01 / 06 Synthese van de controle

Elektrische installaties op laagspanning en zeer lage spanning

Ferdinand Snellaertplein 2, 9040 Gent

Referentie DOM-2026-2R6VY0

Verdeelbord

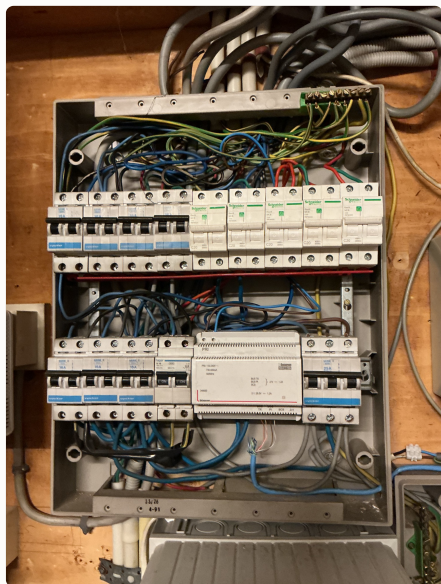
- 3.1.2.1 Eendraadsschema is niet aanwezig, is onvolledig of komt niet overeen met de installatie.
- 1.4.1.3 De verdeelkast(en) kon(den) niet geopend worden door de smeltveiligheden en/of penautomaten die niet of moeilijk verwijderd kunnen worden. De interne bedrading kon niet gecontroleerd worden.

- 4.2.3.2 De waarde van spreidingsweerstand van de aarding dient kleiner te zijn dan 30 Ohm.
- 5.3.5.5 De houder van de beveiliging is niet voorzien van aangepaste kalibreerelementen.

- 5.2.9.3 De geleiders van het type VOB moeten in daarvoor bestemde buizen geïnstalleerd worden; plaatsing in kabelgoten is enkel toegelaten indien deze volle wanden hebben en een deksel dat enkel met een werktuig kan worden geopend.

- 1.4.1.2 Het elektrische materiaal is te bevestigen volgens de regels van het goed vakmanschap.
- 4.2.4.3 Een afzonderlijke differentieelschakelaar met een gevoeligheid van 30 mA voorzien voor badkamer, wasmachine, afwasmachine en/of droogkast en gelijkaardige toestellen.

- 5.2.8 De kleurencombinatie voor de PE of PEN geleider dient geel/groen te zijn.
- 6.4.5.1 De waarde van de isolatieweerstand, gemeten onder de testspanningen, moet voor elke kring, waarbij de verbruikstoestellen

- 3.1.3.3 De nominale spanning dient duidelijk vermeld te worden op een oordeelkundig gekozen plaats.
- 3.1.3.3 Pictogram "levensgevaar" dient op degelijke wijze aangebracht te worden.

- 5.4.2.1 Een demonteerbaar aansluitstuk (aardingsonderbreker) moet steeds gemakkelijk toegankelijk zijn.
- 5.3.5.2 Contactdozen conform NBN C61-112 voorzien met aardingscontact en kinderbeveiliging.

- 4.2.3.2 De aansluitingen van de hoofd-equipotentiaalverbindingen (water-, gasleiding, vertrek- en terugvoerleiding van verwarming) dienen vervolledigd te worden.

- 8.2.1 Contactdozen zonder aardingscontact in bestaande oude delen (< vóór oktober 1981) zijn niet beveiligd door een algemene of bijkomende differentieelstroombeschermingsinrichting van ten hoogste 30mA.

- Hoofddifferentieel vervangen, schroeven zijn zichtbaar.
- 5.4.2.1 Een aarding verwezenlijken overeenkomstig de voorschriften.

afgekoppeld zijn, minstens gelijk zijn aan 1000 maal de waarde in V van de testspanning (minimum 0,5MQ bij een testspanning van 500V).
